Požárně bezpečnostní řešení

Akce: Rekonstrukce a dostavba sportovní haly v Turnově
Změna stavby před jejím dokončením

arch.č. 264/21 c)
květen 2022

Popis změn předkládaných v rámci změny stavby před dokončením

Pohled západní

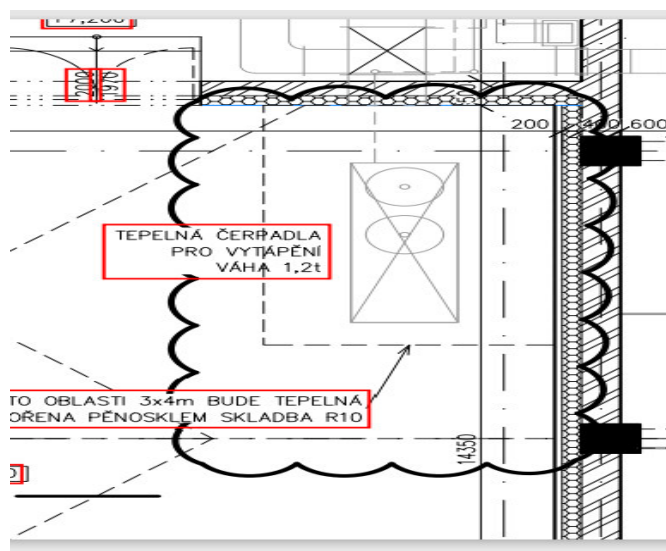
Dochází k pouze k přehodnocení korekce okeních otvorů 2. NP a 3 NP (kardio a sálu JUDO) ostatní požárně otevřené plochy se nemění a nemusí se nově posuzovat v souladu s původním PBŘ.

Požárně nebezpečný prostor přeposouzen od redukovaných požárně otevřených ploch oken 2. NP a 3. NP. Prosklené části jsou posuzovány 100% požárně otevřených ploch. Určení

prosklená část kardia 2. NP 26800/2000 mm	- požadovaný odstup	d = 5,6 m
prosklená část Judo 3. NP 13400/1500 mm	- požadovaný odstup	d = 3,2 m

Okna požárního úseku kardia se touto změnou v rohové dispozici nemění. V 2. NP jsou v minimální vzdálenosti 3,0 m v rohové dispozici od oken obvodové stěny sousedního požárního úseku lezecké stěny. Požadovaný odstup v rohové dispozici je maximálně $d = 1,7$ m - viz výpočet v příloze. Skutečná vzdálenost mezi okny je minimálně 3,0 m – vyhovuje vzájemně.

Požárně nebezpečný prostor zasahuje pouze na parcely ve vlastnictví investora.

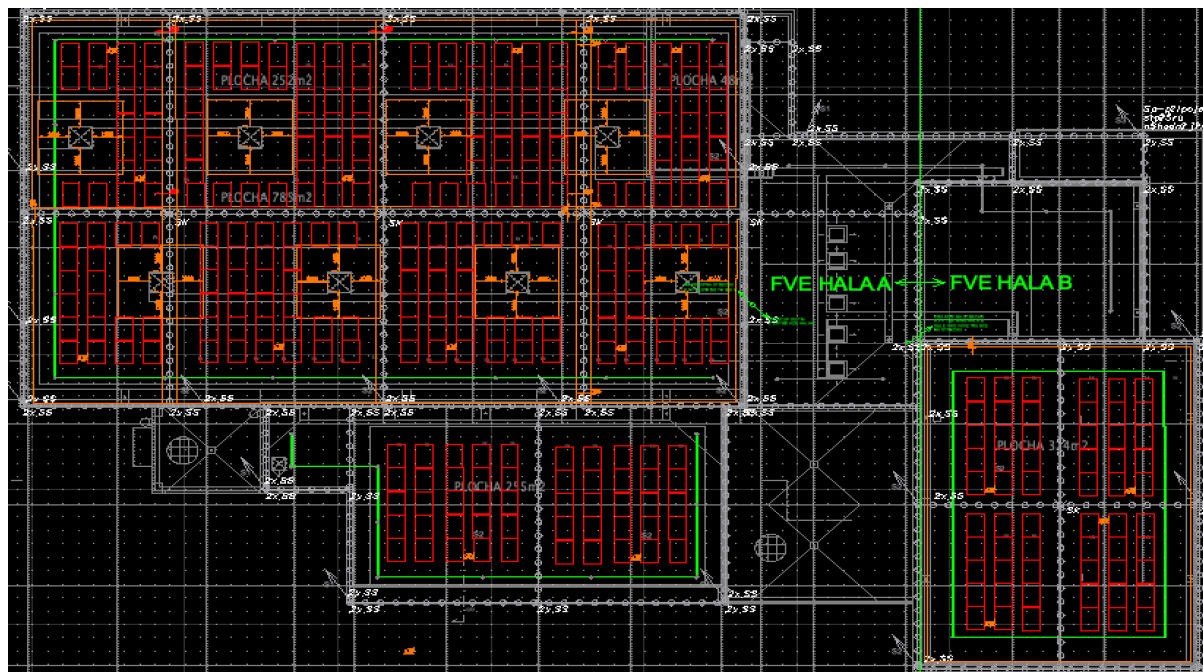
Na nově navrženou FVE je vypracován samostatný projekt. Fotovoltaická elektrárna s přetoky do distribuční sítě. Pro zlepšení energetické bilance bude osazena FVE 24,9 kWp s akumulací 30 kWh. 264 ks fotovoltaických monokrystalických panelů 415 Wp a 60 ks fotovoltaických monokrystalických panelů 415 Wp.

FVE instalovanou na střeše lze zařadit jako otevřené technické zařízení umístěné vně stavebního objektu. Konstrukce vlastních panelů je nehořlavá. Kabelové rozvody včetně napojení musí být vedeny tak, aby bylo zabráněno případnému vznícení hořlavého materiálu, popřípadě odkápávání hořlavého materiálu. Kabelové vedení provedeno v ocelových žlabech. Křemíkové panely třídy reakce na oheň A1/A2 umístěny na střeše s klasifikací B roof t3.

Panely, kabeláž, rozvodnice jsou navrženy mimo požárně nebezpečný prostor světlíků požárního odvětrání (minimálně 2 m) – viz schema.
